TALLER 49 EP CONECTA — SERVIU Región Metropolitana — Ministerio de Vivienda y Urbanismo

LOTE ML-14A
AVENIDA TRES PONIENTE N°687
ROL : 2000-891

CONTENIDO:
RECTIFICACIÓN DE DESLINDES LOTE ML-14A

Fecha	MARZO 2026	Arquitecto Colaborador	NADIA TRONCOSO J.
Entrega / Versión	E01 / V02	PLANO:	01 DE 01

SUPERPOSICIÓN:
SITUACIÓN EXISTENTE - SITUACIÓN RECTIFICADA - TOPOGRAFÍA

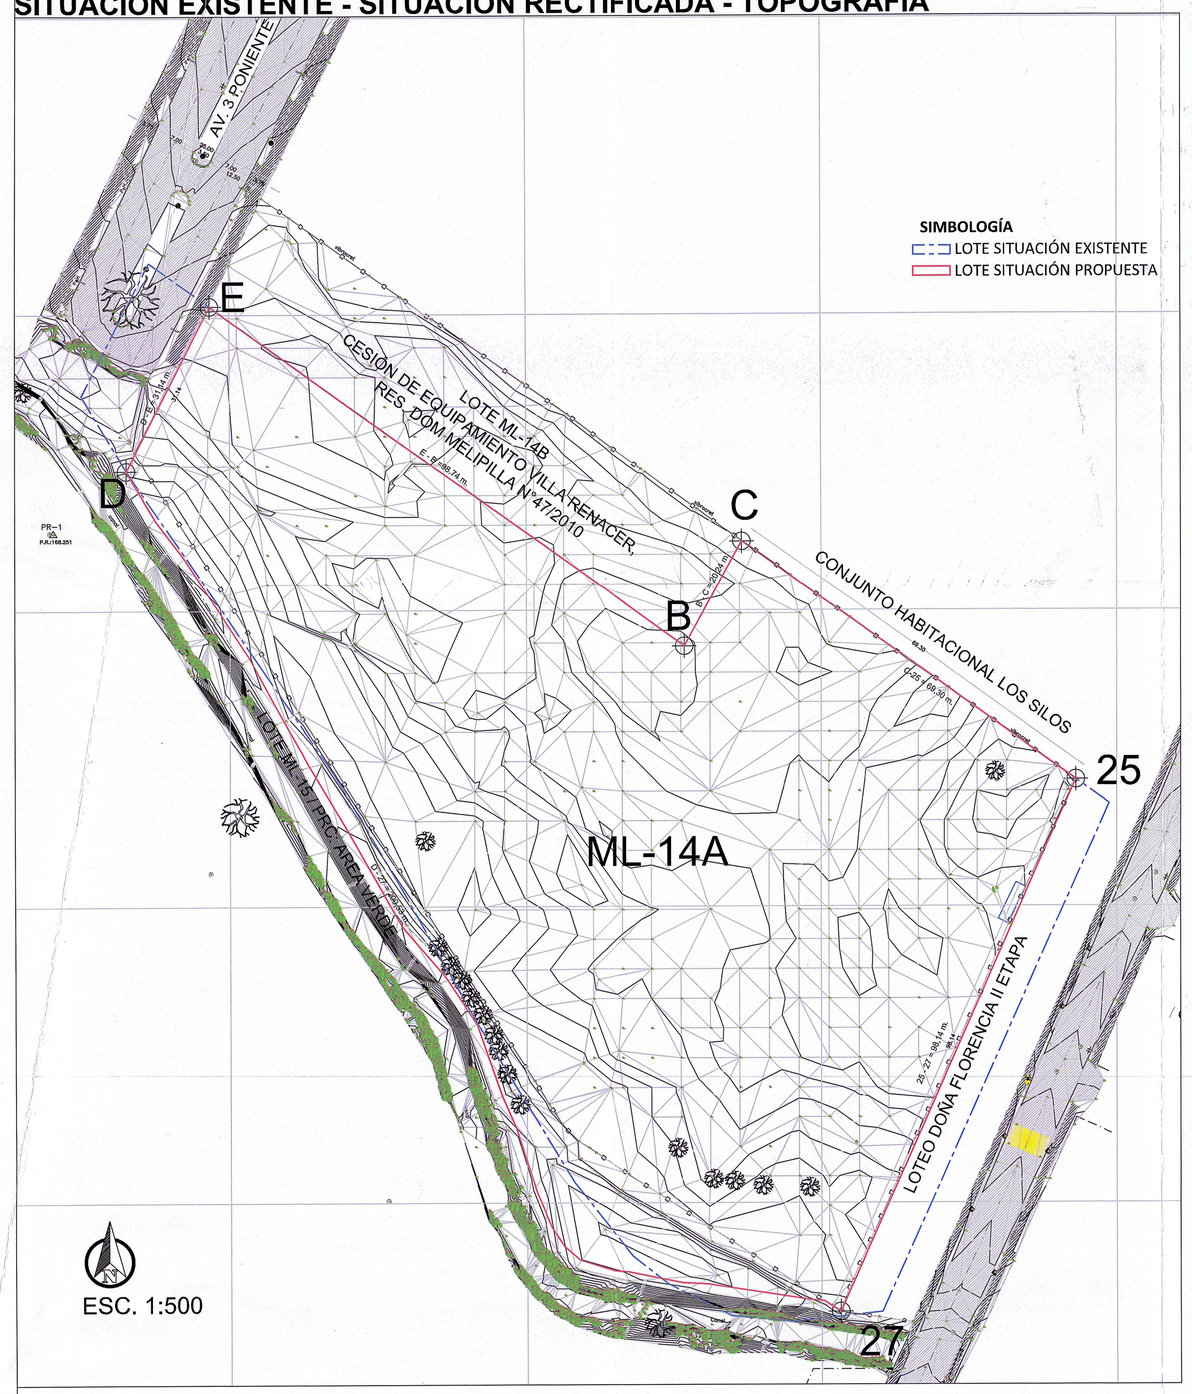
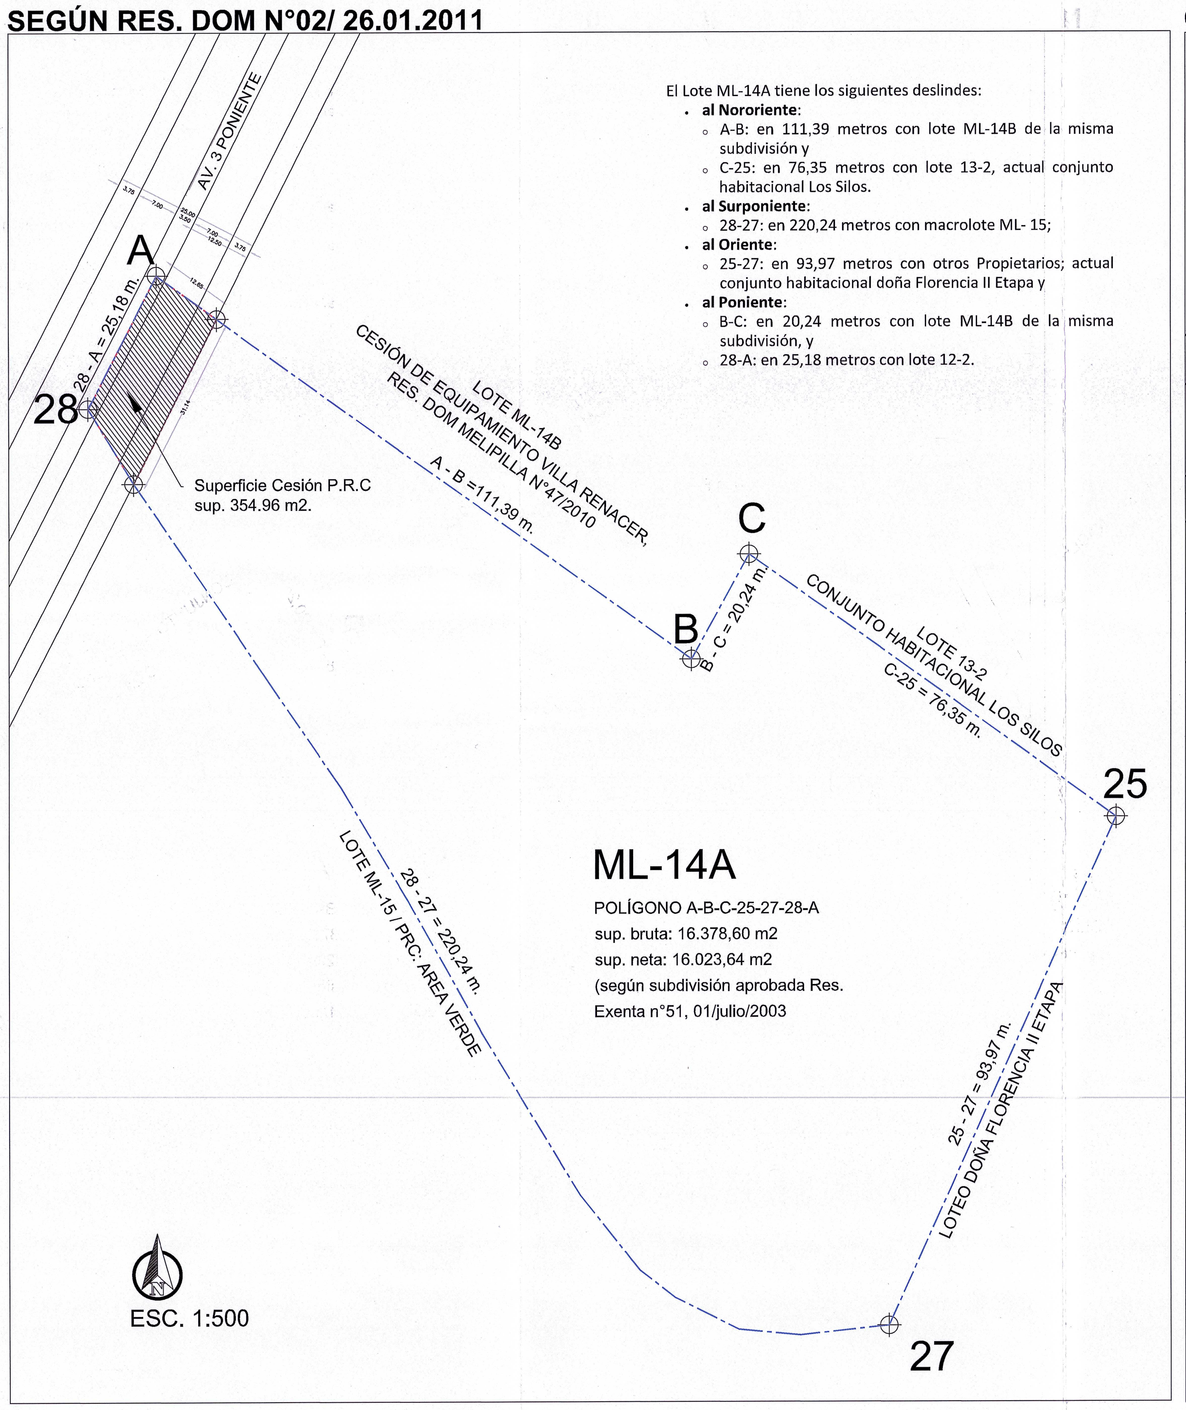
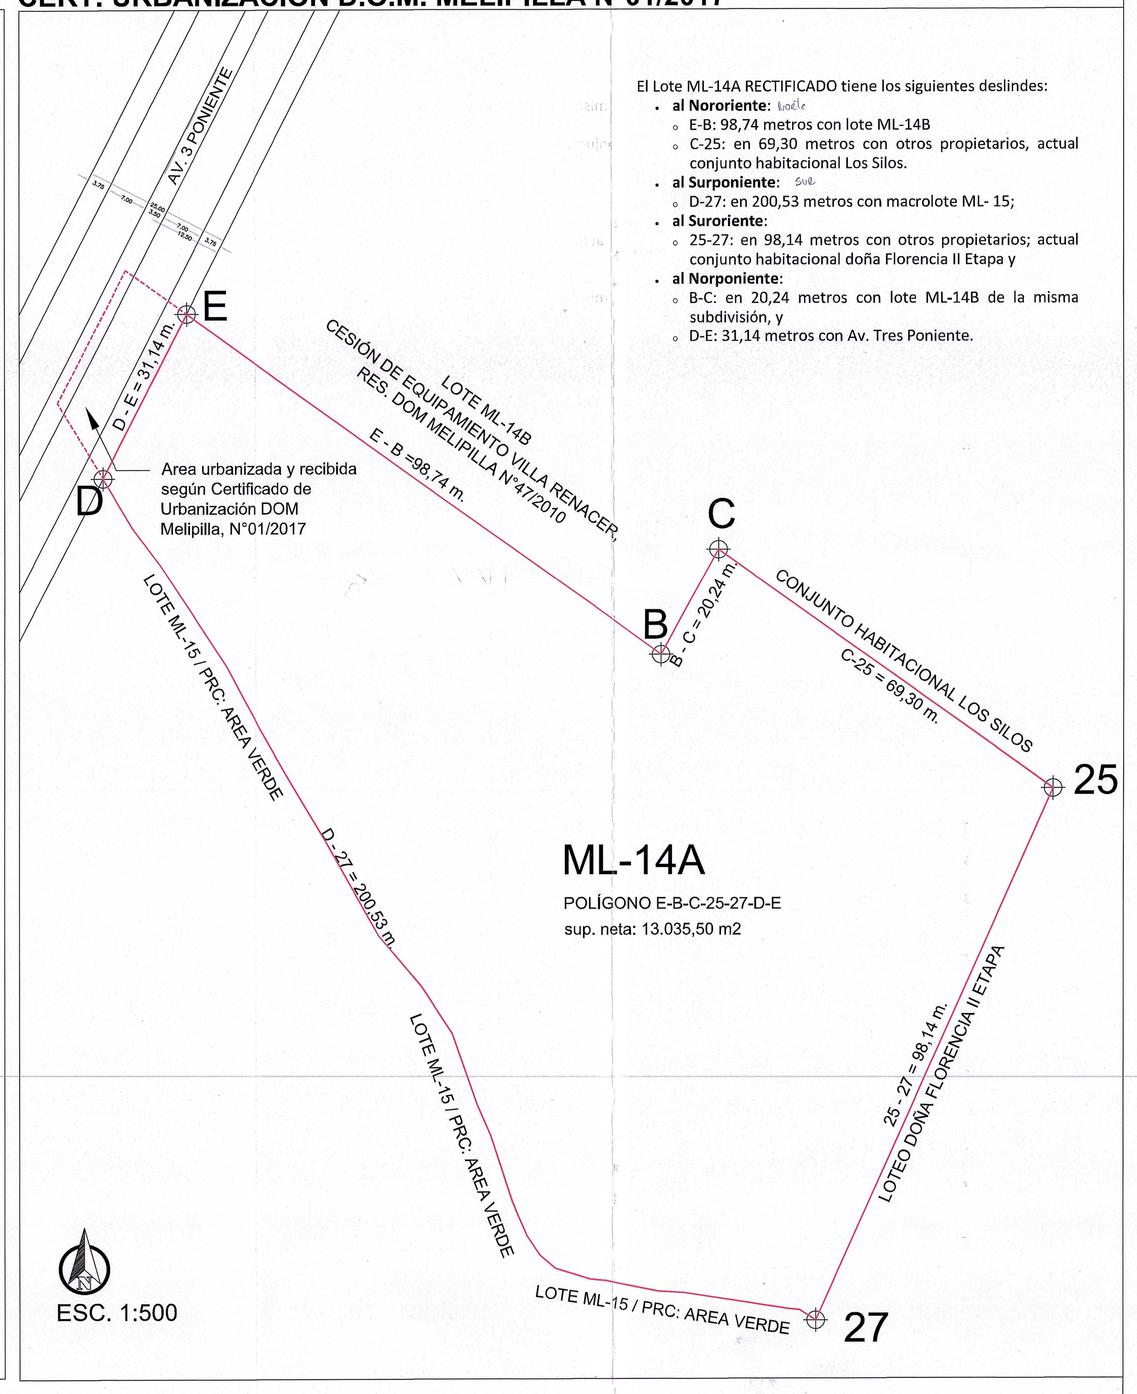
DESLINDE A-B:
- DONDE DICE: A-B. PASA A SER DESLINDE E-B, DESCONTANDO ÁREA URBANIZADA Y RECIBIDA, SEGÚN CERTIFICADO DE URBANIZACIÓN DOM MELIPILLA, N°01/2017
- DEBE DECIR: E-B: 98,74M.

DESLINDE 28-A:
- DONDE DICE: 28-A AHORA ES INEXISTENTE POR URBANIZACIÓN DE ÁREA AFECTA, PASA A SER DESLINDE D-E
- DEBE DECIR: D-E: 31,14M.

DESLINDE 28 - 27
- DONDE DICE: 28 - 27 = 220,24 m.

PASA A SER DESLINDE D - 27 , DESCONTANDO ÁREA URBANIZADA Y RECIBIDA, SEGÚN CERTIFICADO DE URBANIZACIÓN DOM MELIPILLA, N°01/2017
- DEBE DECIR: D - 27= 200,53 m.

DESLINDE C-25:
- DONDE DICE: 76,35 m.
- DEBE DECIR: 69,30 m.

SITUACIÓN RECTIFICADA
SE CONCRETA AFECTACIÓN, DESCONTANDO ÁREA URBANIZADA Y RECIBIDA, SEGÚN CERTIFICADO DE URBANIZACIÓN DOM MELIPILLA, N°01/2017
POLÍGONO E-B-C-25-27-D-E
sup. neta: 13.035,50m2

ESQUEMA CON CALCE DE GEOMETRÍA SITUACIÓN EXISTENTE, SEGÚN PLANO APROBADO MEDIANTE RES. DOM N°02/ 26.01.2011, INSCRITO CBR BAJO EL N°919 DEL AÑO 2011

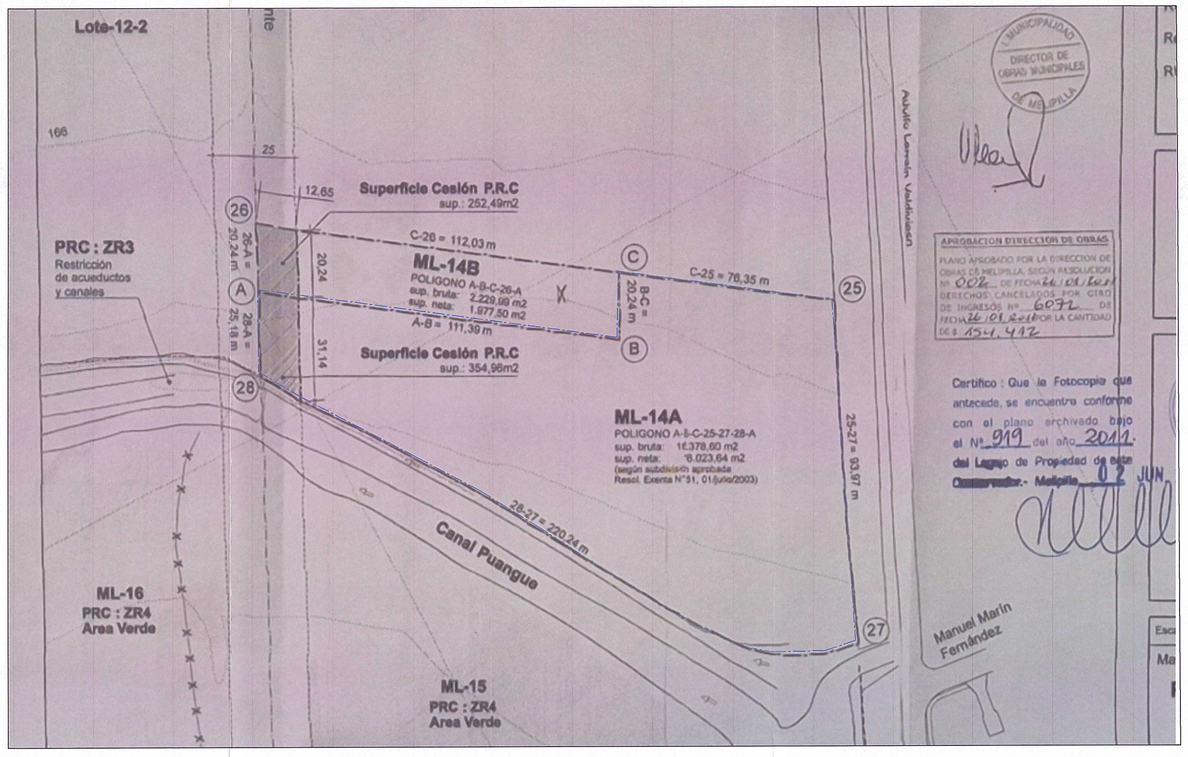
DESLINDES A RECTIFICAR
